Změnový list číslo 13	
Identifikace akce	
Název akce:	Výstavba Multifunkční sportovní a kulturní haly v Brně
Číslo akce SMVS:	-
Objednatel:	I. Statutární město Brno II. ARENA BRNO, a. s. III. Brněnské komunikace a.s. IV. Teplárny Brno, a.s.
Zastoupen:	Objednatelem
Zhotovitel:	HOCHTIEF CZ a.s., Plzeňská 16/3217, 150 00 Praha 5
TDI:	-
Projektant:	Projektová dokumentace 1 - Arch.Design, s.r.o. a A PLUS a.s. Projektová dokumentace 2 - PK OSSENDORF s.r.o.
Předmět změnového listu	
Změna ŽB laviček pro zásuvné tribuny SO 101 hala	
Část díla dotčená změnovým listem	
Prefa konstrukce, ASŘ, Statika SO 101	
Popis změny, popis technického řešení	
Původní řešení dle smluvní (tendrové) dokumentace :	
Projektová dokumentace 1 uvažovala s osazením 5 ks laviček (L14 - 2 ks, L15 - 2 ks, L16 - 2 ks) navržených jako plné, bez otvorů.	
Nové řešení :	
Změnou dojde ke zrušení železobetonové parapetní barové stěny mezi osou 10-11 a 30-31 a k odpočtu 6 ks laviček (L14-2ks, L15-2ks, L16-2ks). Na základě změny je nutná úprava navazujících konstrukcí (navazující lavičky z obou stran budoucího vynechání hlediště). Při vynechání laviček v této části je nutné doplnění podpory (stěny) pod lavičkou, která navazuje

ZMĚNA č.6 - ZKRÁCENÍ PARAPETŮ VE 3NP,
V POLÍCH OS 10-11 X C-D, 30-31 X C-D

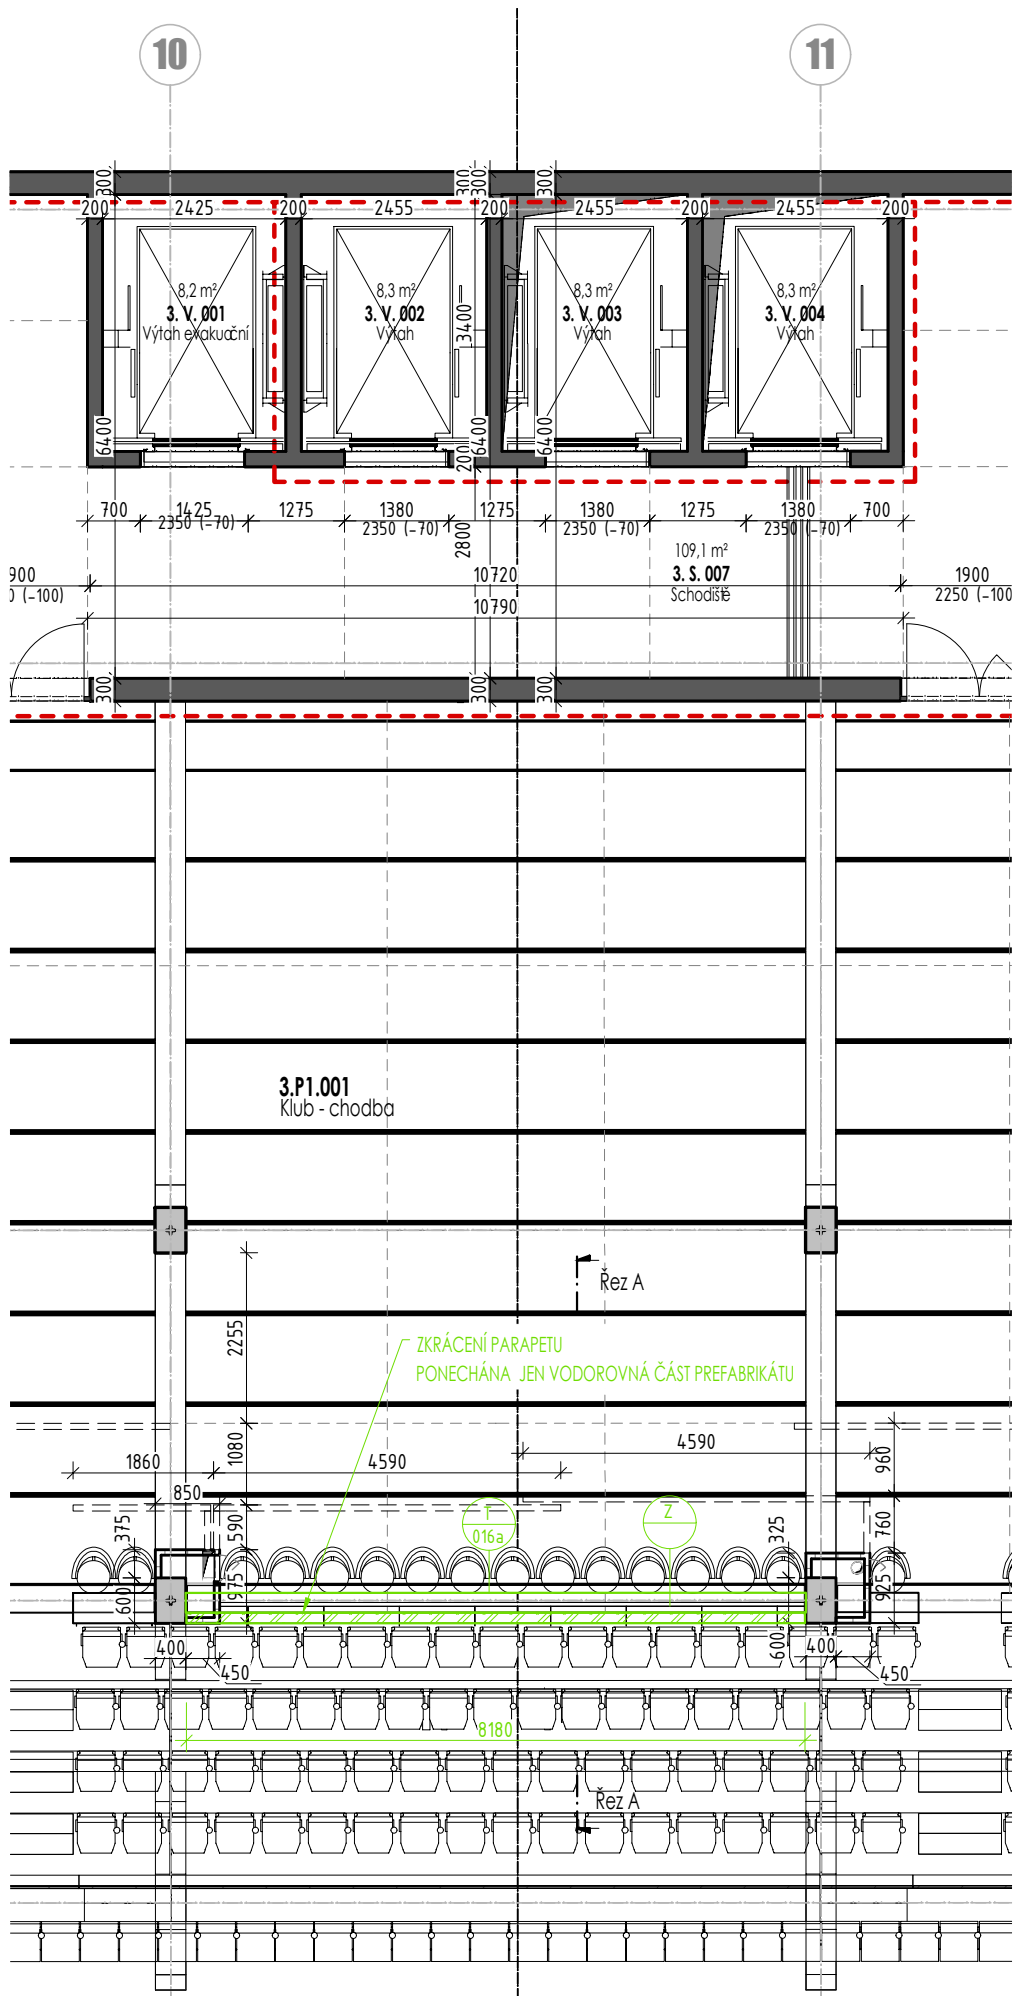
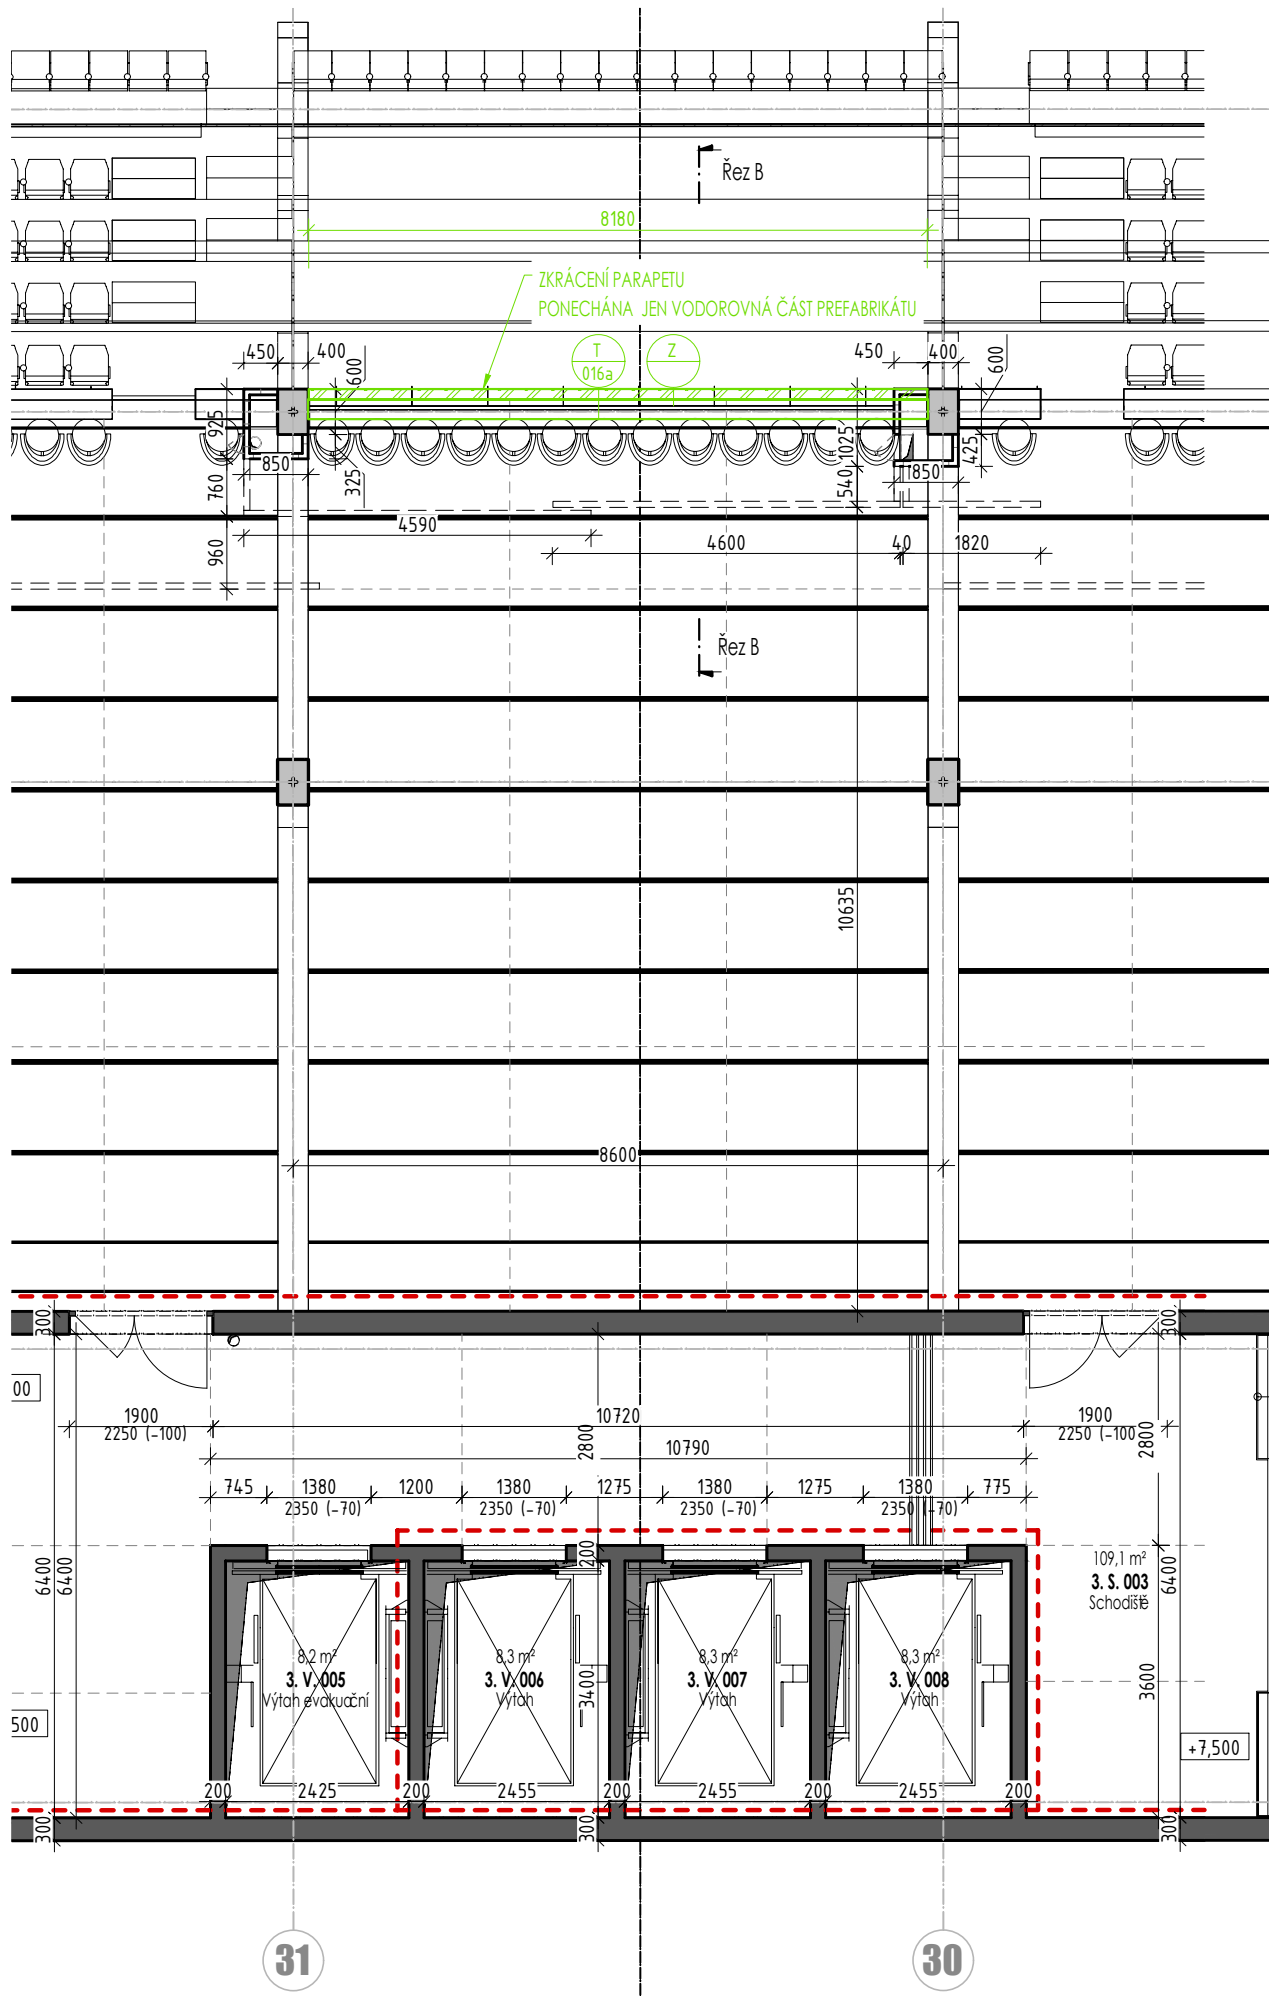
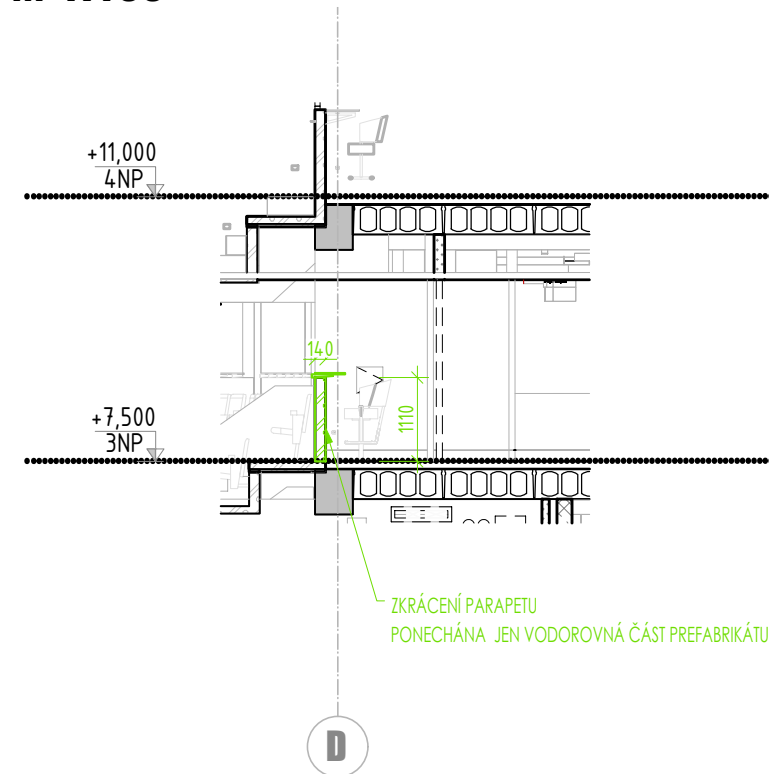
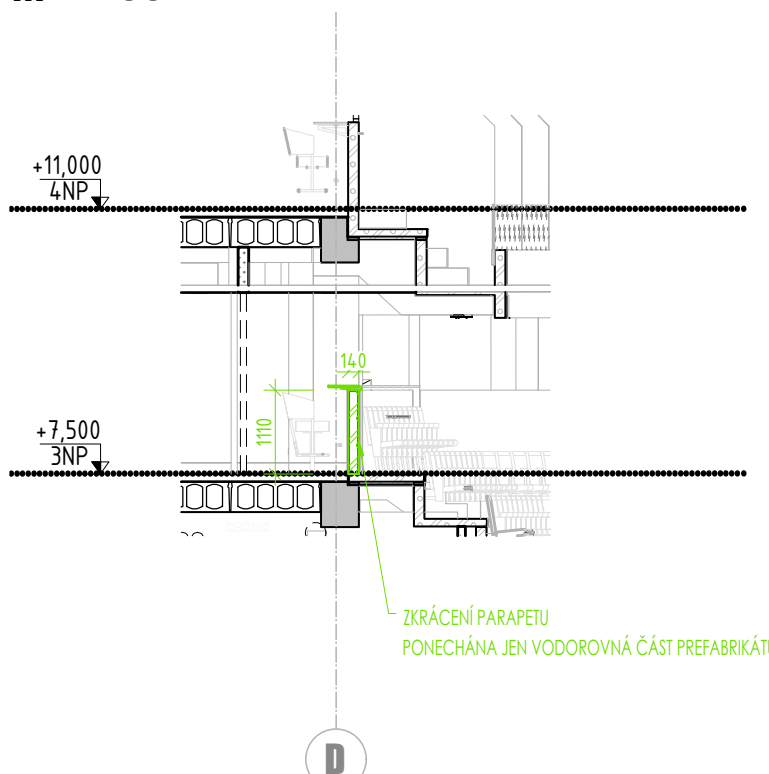
PŮDORYS OSY 10-11
M 1:100

PŮDORYS OSY 30-31
M 1:100
